**Gmina Kościerzyna**  
**ul. Strzelecka 9**  
**83-400 Kościerzyna**

ZP.271.13.2022

### WYJAŚNIENIE TREŚCI SWZ

**„Budowa sieci kanalizacji sanitarnej dla miejscowości Kłobuczyno w Gminie Kościerzyna wraz z uzyskaniem pozwolenia na użytkowanie”**

2. Załącznik nr 23 do SWZ - Projekt sieci kanalizacji sanitarnej-Eco, rysunek WS63

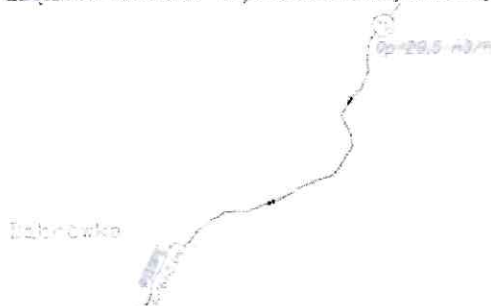
W dokumentacji przetargowej występują rozbieżności w parametrach pracy pomp:

1. Załącznik nr 23 do SWZ - Projekt sieci kanalizacji sanitarnej-Eco, pkt 1.4.9. (str.23)

Nr pompowni	Opis	$\Sigma Q$ max zlewni dopływ do pompowni	Q pompy [m <sup>3</sup> /h]	H [mSW]	Moc znamionowa [kW]	Rurociąg tłoczny
P32	TŁ	15	28,5	34,0	7,50	PEHD PN10 (125x7,4)
P33	PS1	10	16,8	14,0	3,00	PEHD PN10 (90x5,4)
P34	PS2	5	16,1	14,3	3,00	PEHD PN10 (90x5,4)

3. Załącznik nr 20 do SWZ - projekt zamienny tłoczni-przepompowni (TŁ)

PRZEPOMPOWNIA ŚCIEKÓW-KŁOBUCZYNO  
 KŁOBUCZYNO  
 GM KOŚCIERZYNA  
 SKALA 1:40  
 Z POMPAMI ZATAPIALNYMI  
 o wydajności Q= 6.25 l/s, wys. podnożenia H=41.3 mH<sub>2</sub>O

Nr	Wyszczególnienie	Ilość
1	pompa zatapialna Q=6,25 l/s H=41,3 mH <sub>2</sub> O	2
2	stopa sprzęgająca do pompy jw	2

Prosimy o jednoznaczne określenie parametrów doboru pomp w przepompowniach ścieków.

- Parametry pomp dla PS1 i PS2 – zgodnie z dokumentacją EcoTech.
- Parametry pomp dla tłoczni/przepompowni (TŁ) – zgodnie z załącznikiem nr 20 do SWZ - projekt zamienny tłoczni-przepompowni (TŁ) moc pomp 13 kW– zgodnie z załącznikiem nr 11 pkt 1 do SWZ.
